## 泊発電所3号炉

# 施設の耐震評価に用いる地盤の液状化の評価方針

令和5年6月15日  
北海道電力株式会社

### 審査会合における指摘事項に対する回答【指摘事項 221206-10】(1/2)

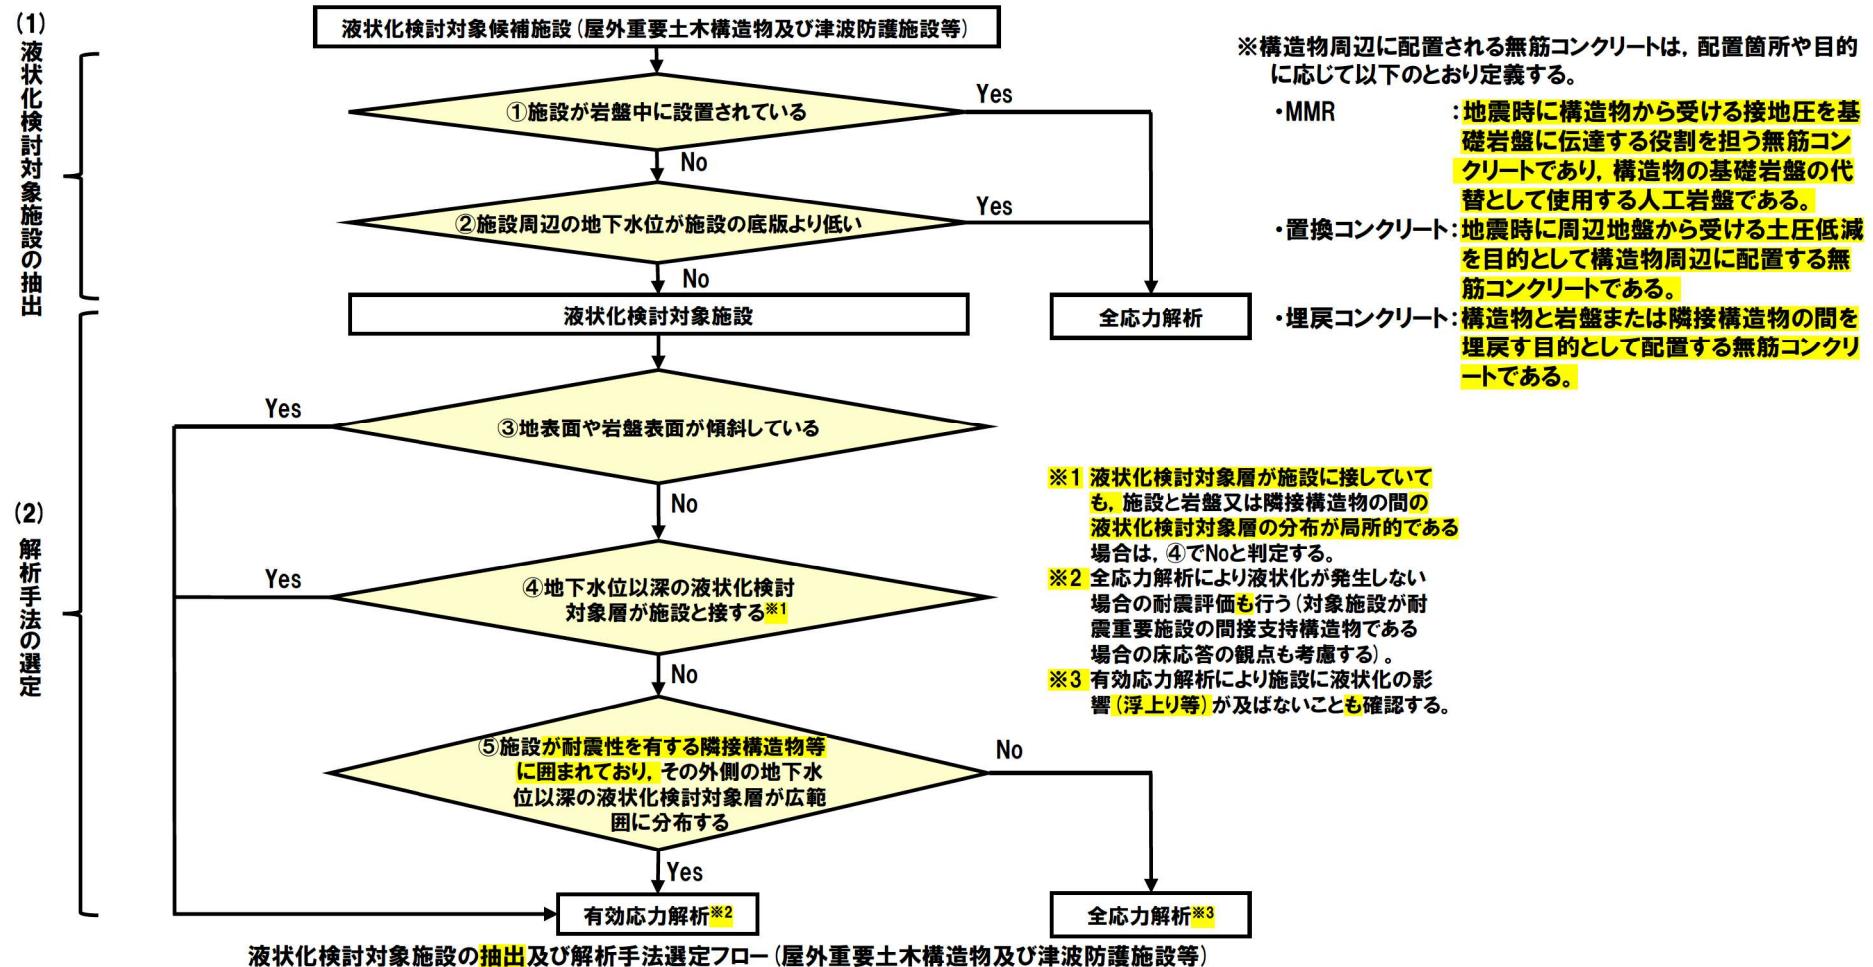
#### 【指摘事項 221206-10】

液状化検討対象施設が改良地盤等に囲まれている場合における地盤の液状化等を考慮しない耐震評価手法を選定する際の考え方については、以下に示す内容を踏まえて説明すること。

- 改良地盤等が耐震性を有していること。
- 液状化検討対象施設について、改良地盤等の外側の地盤に液状化等が生じる場合及び液状化等が生じない場合のいずれの場合においても、それぞれの評価が可能な解析の結果同士の比較によって、当該施設の安全機能が損なわれるおそれがないことを定量的に示す方針であること。
- 液状化検討対象施設が改良地盤等の内側に局所的に分布する地盤の液状化等による浮上りの影響を受けないこと。

#### 【回答】

- 液状化検討対象施設の抽出及び解析手法選定フロー（屋外重要土木構造物及び津波防護施設等※1）を、以下に示す考え方を見直した（p7参照）。
  - 「改良地盤等」を「耐震性を有する隣接構造物等」と記載した（「耐震性を有する隣接構造物等」とは、※2に示すMMRや置換コンクリートを指す）。
  - 液状化検討対象施設が耐震性を有する施設に囲まれており、その外側に液状化検討対象層が広範囲に分布する場合は、有効応力解析を選定するフローとし、有効応力解析に加え、液状化が発生しない場合の影響を確認するために、全応力解析での耐震評価も実施する。
  - 施設と岩盤又は隣接構造物の間の埋戻土等が局所的に分布する場合、かつ、地下水位以深の液状化検討対象層が広範囲に分布しない場合は、全応力解析を選定するフローとし、全応力解析に加え、有効応力解析により施設に液状化の影響（浮上り等）が及ばないことを確認する。

## 液状化強度試験位置における粒度分布の傾向分析

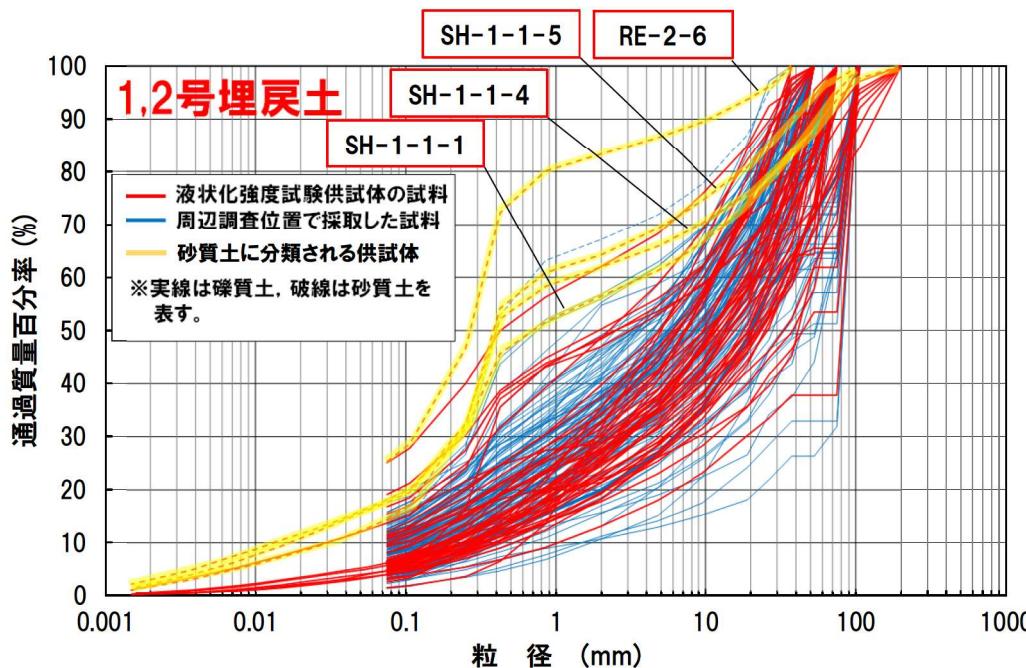
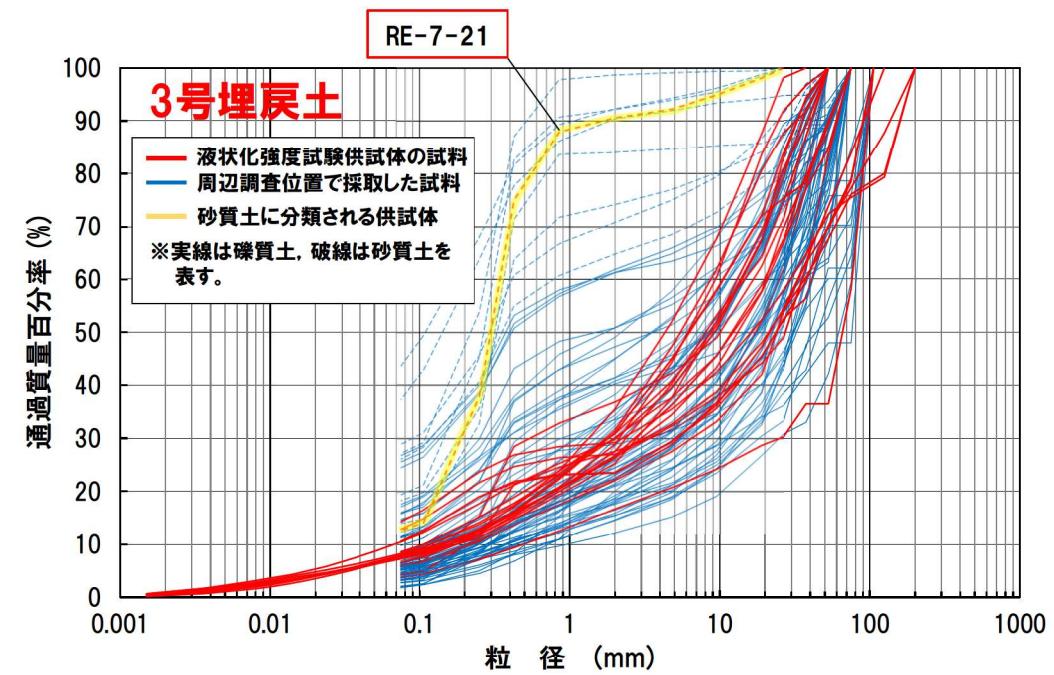
埋戻土の粒度分布について、以下に示す内容を整理した上で、埋戻土の複数の粒径加積曲線の敷地内における分布の傾向を分析して説明すること。また、当該分析結果を用いて、液状化強度試験の試料採取位置の代表性確認の指標としての妥当性を説明すること。

- 粒度試験に用いた試料の採取位置、標高及びボーリング柱状図における地質
- 建設時における埋戻土の施工及び品質管理

### ○ 埋戻土における液状化強度試験位置の粒度分布の傾向を分析した結果を以下に示す。

- 液状化強度試験の供試体の粒度分布は、礫質土が多くを占め、一部砂質土に分類される。
- 液状化強度試験の供試体の粒度分布は、礫質土及び砂質土が含まれ、粒度のばらつきがあるものの、概ね周辺調査位置で採取した供試体のばらつきの範囲に含まれている。
